Porsche Carrera Cup France 2022

Note Technique 14/2022

VIS DE BOL DE DISQUE

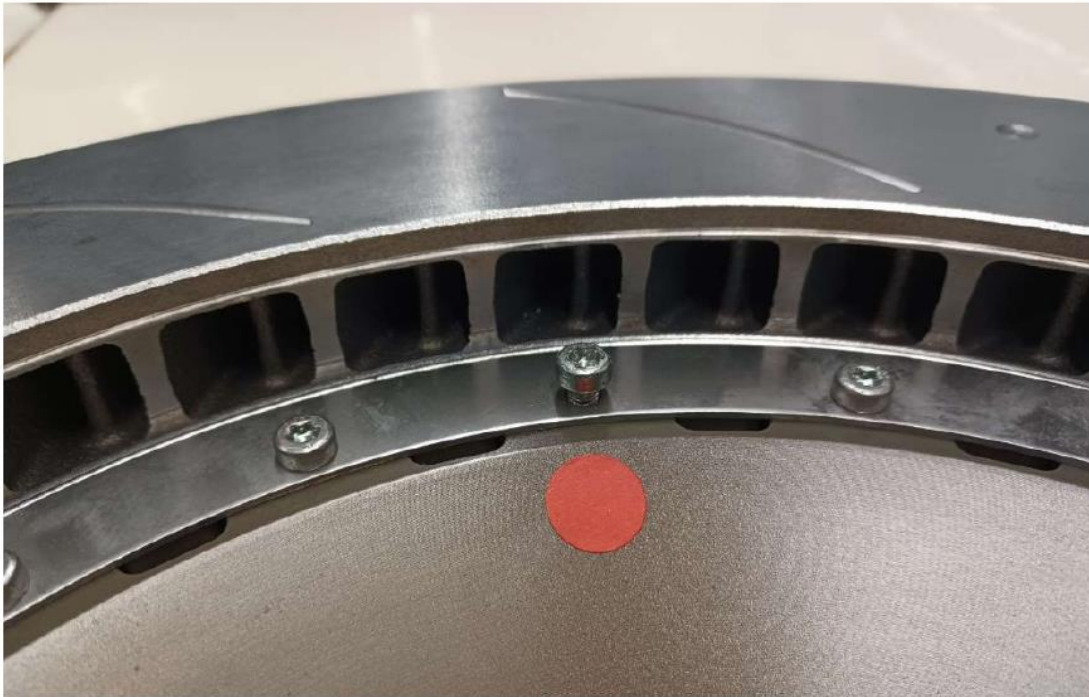
Porsche Motorsport vous informe que les vis de bol de disque de votre Porsche 992 GT3 Cup doivent être contrôlées. Dans de rares cas, certaines vis pourraient ne pas être serrées totalement et le maintien complet ne serait alors pas assuré. (voir image ci-dessous)

Pour vérifier si la vis est correctement assemblée, une cale de contrôle d'épaisseur 0.05mm peut être utilisée pour évaluer la distance séparant la tête de vis et le disque de frein. Tout montage anormal doit alors être identifié afin d'y apporter les modifications suivantes.

Porsche Motorsport informs that the bolts between the brake disc and disc bell on the Porsche 911 GT3 Cup (992) must be checked. In rare cases, single bolts are not screwed in completely and the full clamping force is not achieved. See illustration below.

To check the bolt is correctly mounted a 0.05 mm feeler gauge is used to measure the distance between each screw head and the brake disc. Incorrectly mounting bolts should be marked for subsequent modification.

1/ Devisser et retirer les vis identifiées

2/ Retoucher le filetage en utilisant un taraud huilé en M5x0.8-6H

3/ Retirer tout copeau et nettoyer le filetage ainsi que le disque au nettoyant frein et à l'air comprimé.

4/ Vérifier le filetage avec une jauge M5x0.8

5/ Monter une nouvelle vis (9F1.401.279) et serrer-la à 5 N.m. Les vis qui ont déjà été utilisées ne doivent pas être remontées.

6/ Vérifier que la vis est correctement installée à l'aide de la cale de contrôle d'épaisseur 0.05mm

- 1) Loosen and remove all bolts marked as incorrect
- 2) Re-tap the thread using an oiled M5x0.8-6H tap (all correct or non-marked bolts can remain screwed in during throughout the whole process)

- 3) Remove all swarf and clean the thread and the brake disc with ethanol and compressed air
- 4) Check the thread with a M5x0.8 go/no-go gauge
- 5) Insert new bolt (9F1.401.279) and tighten to 5 Nm torque. Bolts that have already been used must not be reused.
- 6) Check that the bolt is correctly seated using the 0.05 mm feeler gauge again
